**COMPLEXE HOTELIER ET DE LOISIRS**

**« FORET D'OR »**

ÉVALUATION DES INCIDENCES SUR L'ENVIRONNEMENT

Complément au Rapport EIE

Figure 2 : Extrait du plan d'installation de chantier

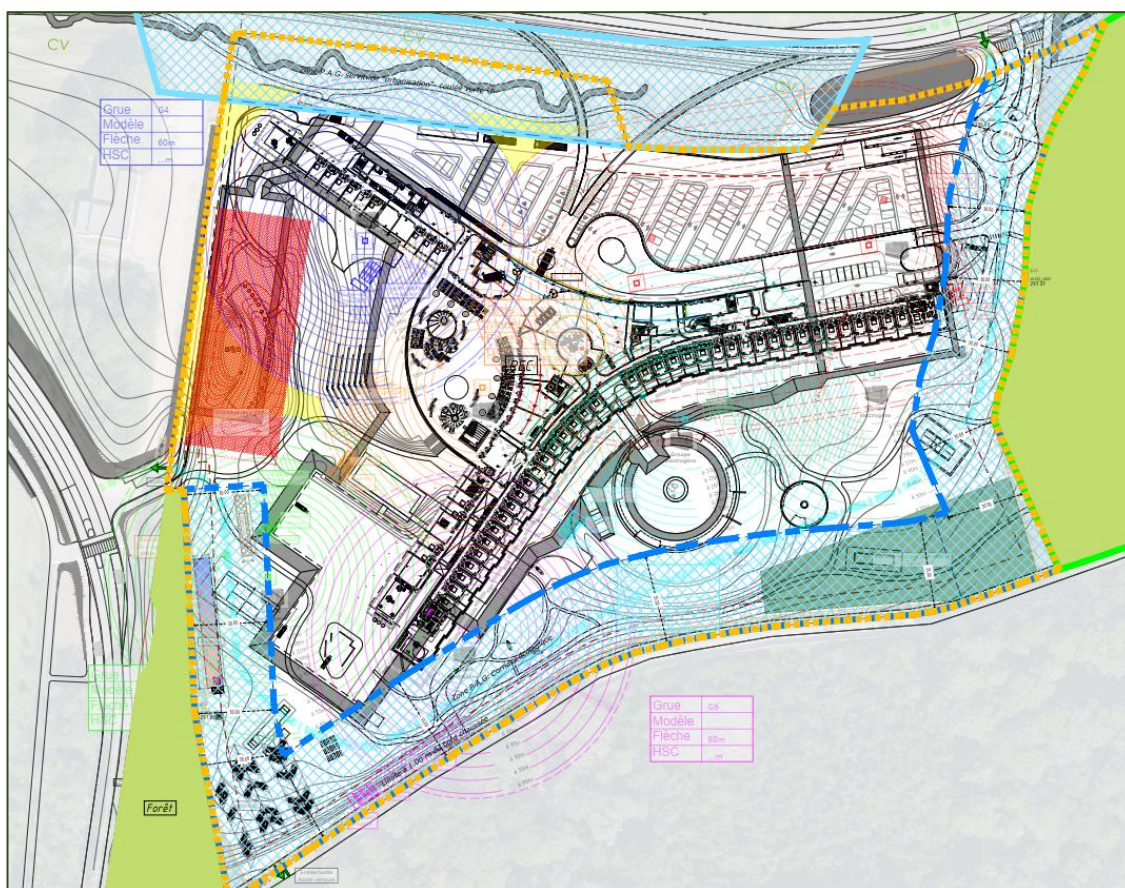
Point 2.1 de l'avis : Selon le plan d'aménagement général (PAG) de la Ville de Luxembourg, la parcelle cadastrale sur laquelle est prévu le projet comprend une zone REC, mais également deux zones FOR, une zone de servitude « urbanisation – coulée verte » et une zone de servitude « urbanisation – corridor écologique ». Les deux zones FOR font partie de la zone verte, de manière à ce que le projet hôtelier évalué dans le présent dossier ne peut être réalisé uniquement en zone REC. La délimitation du projet par rapport à la zone verte devrait être précisée de manière plus claire dans les différentes figures présentées dans le rapport.

On observe sur la figure 2 que le chantier, y inclus les installations de chantier comme les baraquements et les engins (grues) n'empiètent pas sur les zones forestières situées de part et d'autre de la parcelle du projet.

En croisant les informations fournies sur les figures 1 et 2, on observe que le chantier du projet sera situé uniquement en zone REC.

Figure 5 : Modification des excavations – niveau -2

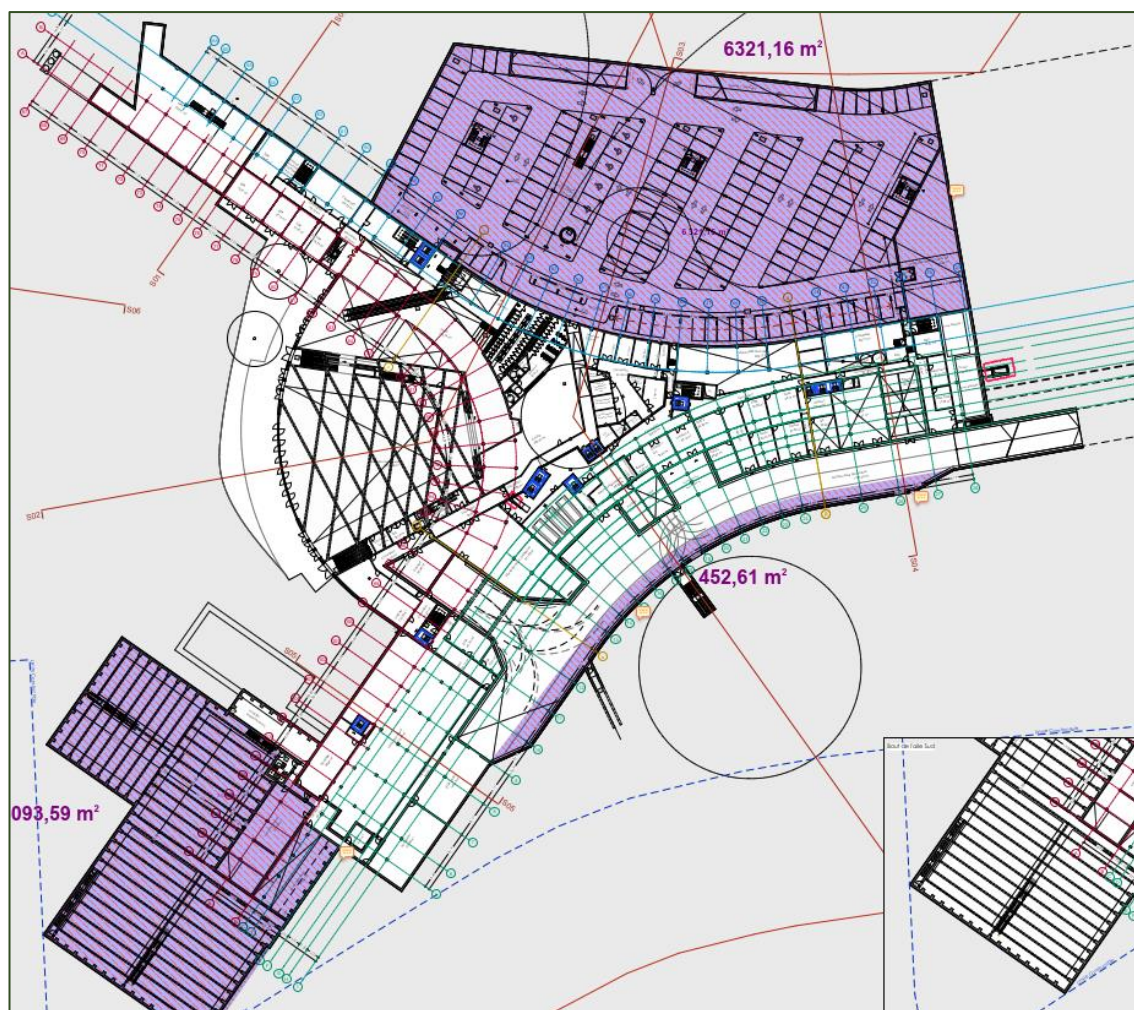
Point 2.2 de l'avis : A propos du chapitre sur la variante « zéro » (variante de la non-exploitation de l'installation), il y a lieu de revoir les arguments mis en avant. En effet, les auteurs du rapport basent cette variante sur une utilisation agricole intensive du site avec entre autres la prise en compte de trafic de véhicules agricoles et l'utilisation de produits phytosanitaires. En revanche, au sein du rapport, la mention est faite que le site est constitué de terres en friche depuis les années 2010 (pages 84 et 94 du rapport).

De plus, tenant compte du classement du terrain en zone REC selon le PAG de la Ville de Luxembourg, le destinant ainsi à être urbanisé, d'autres variantes pourraient être prises en compte, telles que des projets avec des constructions et des surfaces de scellement plus réduites par exemple.

En outre et conformément à l'avis du MECB, le MO souhaiterait proposer une autre variante du projet visant à réduire les surfaces de scellement. Cette variante est détaillée au point 2.5 du présent complément en réponse au point 3.3.2 de l'avis du MECB. Principalement, la suppression du Staff Village et de l'espace sportif souterrain, pour une surface totale d'environ 4.800 m<sup>2</sup> conduit à une diminution notable des surfaces imperméabilisées et du volume à excaver. Le parking souterrain, qui s'étend sur une surface d'environ 11.000 m<sup>2</sup>, sera remplacé par un parking couvert ouvert disposant du même nombre d'emplacements. Les dimensions (taille, hauteur) de ce parking sont en cours d'étude par l'équipe du projet mais, le parking se trouvant en front de rue, le Maître de l'Ouvrage mettra l'accent sur l'aspect esthétique, avec une végétalisation très présente et la plantation d'arbres afin qu'il constitue une véritable vitrine d'accueil pour les futurs clients.

Sur les extraits de plan ci-dessous, les surfaces identifiées en violet constituent les volumes qui ne seront plus prévus/excavés pour les besoins du projet :

Figure 12 : carte des alentours du projet (source : Géoportail)

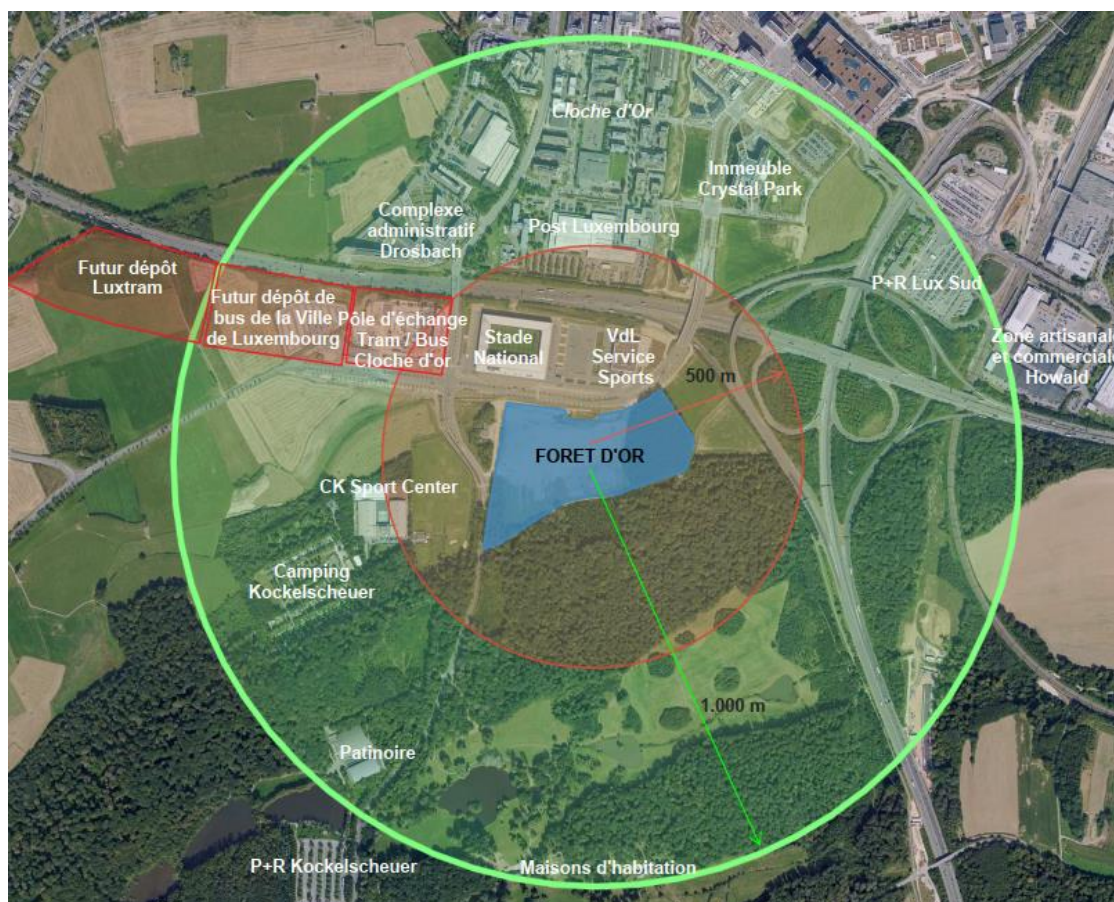
Phase chantier : le chapitre 2.4 de l'étude acoustique de la phase excavation / terrassement indique que l'auteur de l'étude n'a pas connaissance d'un projet de chantier dont les travaux d'excavation terrassements seraient concomitants au chantier « Forêt d'Or ». Cette affirmation aurait dû être motivée davantage vu la réalisation de plusieurs grands projets à proximité du chantier « Forêt d'Or », à savoir les projets Luxtram (tronçon CD) et P&R.

Lors de la phase chantier du complexe de la Forêt d'Or, deux projets voisins pourraient également se retrouver en cours de réalisation :

Au stade actuel, la concomitance de ces chantiers n'est pas certaine. En effet, le planning exact de ces projets n'est pas connu au moment de la rédaction du présent document, mais ce risque n'est toutefois pas à exclure. Cependant, vu la distance de ces projets par rapport aux limites du futur complexe de la Forêt d'Or (au minimum 700 mètres), des effets négatifs cumulés notables sur l'environnement, en particulier l'impact acoustique lié aux différents chantiers, semble très peu probable, notamment par rapport à l'éloignement des immeubles voisins et aux activités tertiaires s'y déroulant.

Figure 13 : Tronçon CD – projet Luxtram (source : étude acoustique établie par A-tech pour le projet du tram)

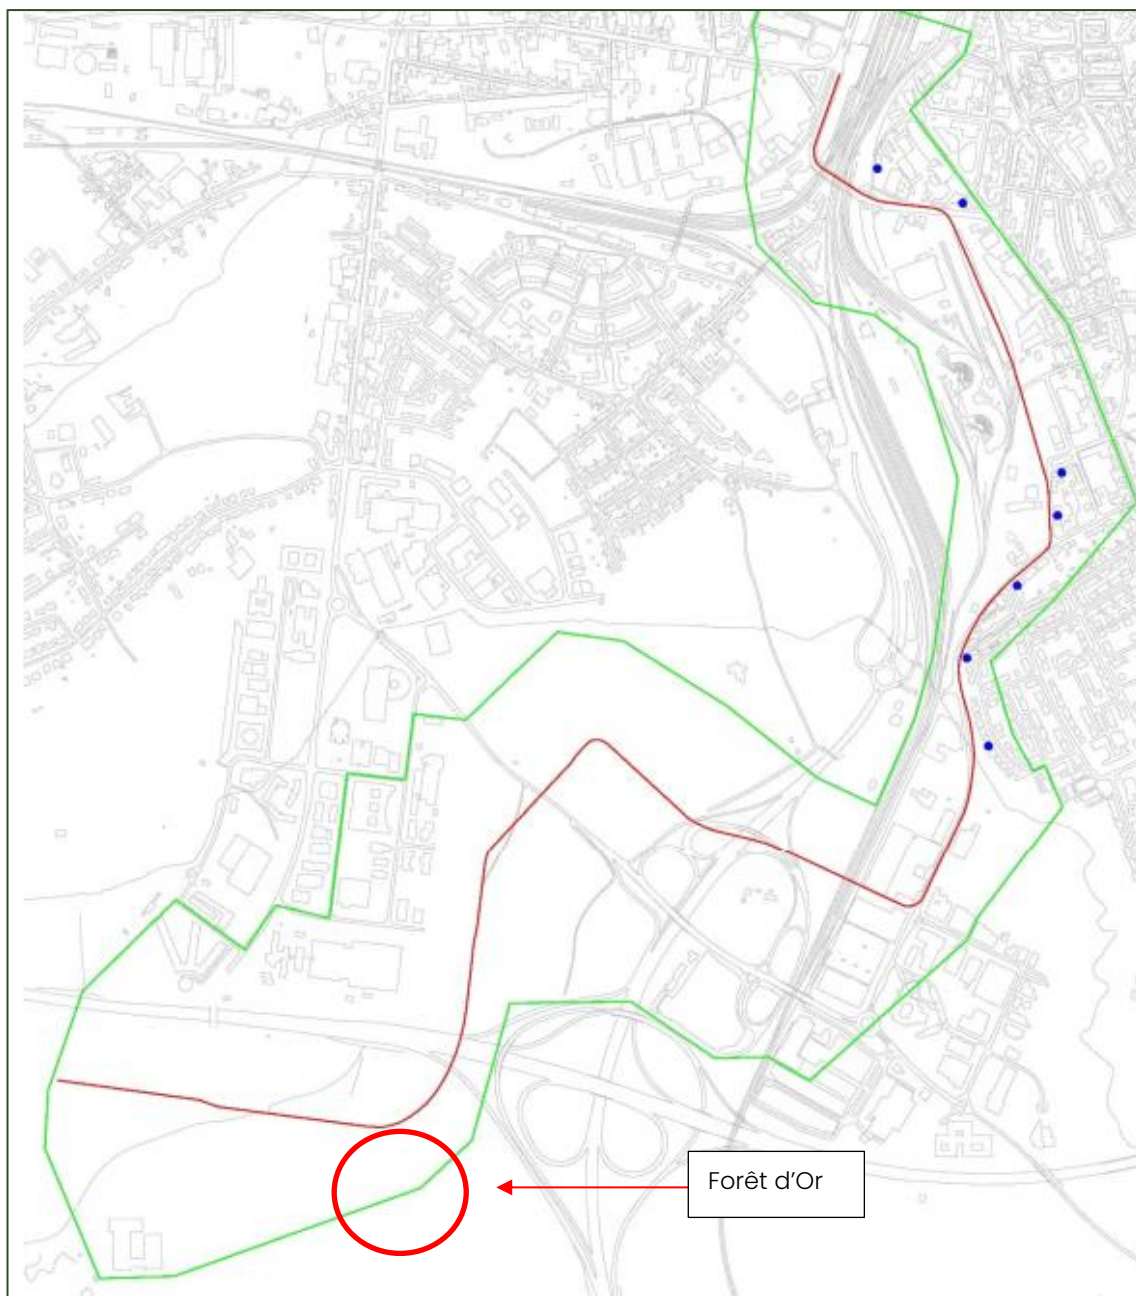
Également le chantier du présent projet et le chantier du Tronçon CD du futur tram sont assez proches du point de vue géographique. Le tronçon en question est repris sur l'extrait ci-dessous :

Concernant ce projet, il y a lieu d'indiquer que les voies de circulation du tram ont été inaugurées le 07.07.2024 et que des travaux d'excavation ne sont plus à prévoir dans la zone du projet Forêt d'Or.

Considérant les éléments ci-dessus et le planning de réalisation du projet Forêt d'Or, un risque cumulatif entre les travaux du présent chantier et les travaux des projets alentours n'est pas à craindre.

Figure 20 : Modification des excavations – niveau -2

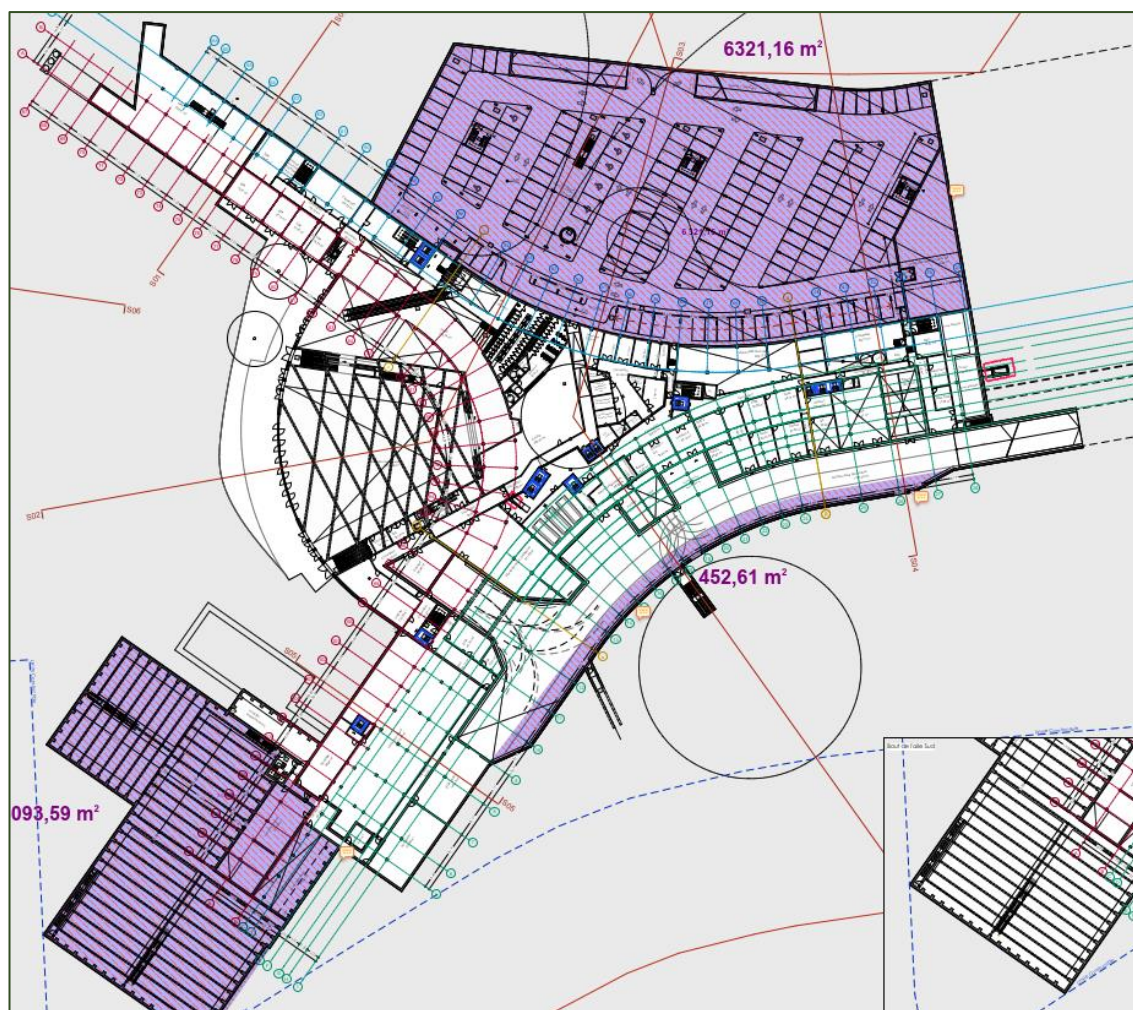
Le rapport omet de préciser quelles considérations de prévention ont été appliquées, notamment au vu des dispositions de l'article 26 de la loi modifiée du 21 mars 2012 relative à la gestion des déchets et des propositions présentées par le Grundbaulabor Trier dans le document « Geotechnische Stellungnahme : Wiedereinbaufähigkeit der Aushubböden » ; document joint en annexe G. 19. Un concept concret pour la réduction du volume de déblais mis en décharge ne fait pas partie du rapport.

Sur les extraits de plan ci-dessous, les surfaces identifiées en violet constituent les volumes qui ne seront plus prévus/excavés pour les besoins du projet :

Figure 22 : Système Optigrun – coupe de principe

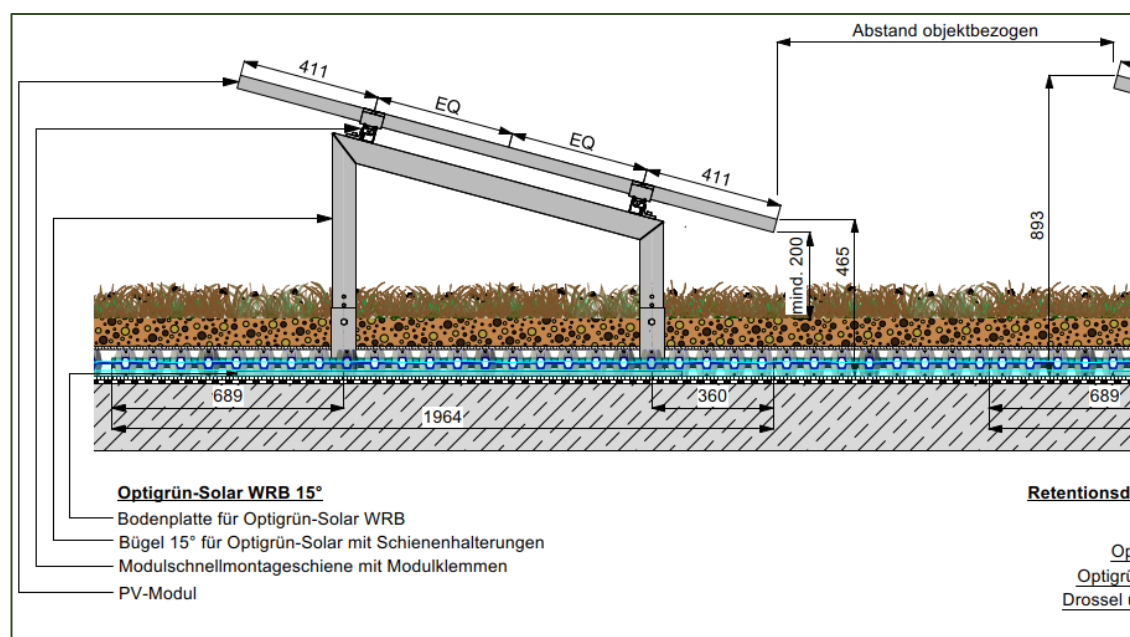
Point 3.5.3 de l'avis : Le rapport devra apporter des précisions quant au potentiel estimé des panneaux photovoltaïques prévus et leur compatibilité avec les toitures végétalisées planifiées. En effet, il ne ressort pas de manière claire du rapport les surfaces allouées aux panneaux photovoltaïques et aux toitures vertes. Par exemple, il est mentionné à la page 36 du rapport que «les toitures seront majoritairement végétalisées », et à la page 139 « les toitures libres d'installations techniques seront végétalisées ».

Le potentiel total des panneaux photovoltaïques s'élève à 278 kW<sub>p</sub>.

Le Maître de l'Ouvrage a opté pour une solution mixte toiture végétalisée / panneaux photovoltaïque proposée par la firme Optigrun :

Cette solution permet de maximiser les toitures végétalisées pour les besoins du projet en termes d'imperméabilisation des sols tout en permettant la mise en place de panneaux photovoltaïque et la production d'électricité par énergie renouvelable.
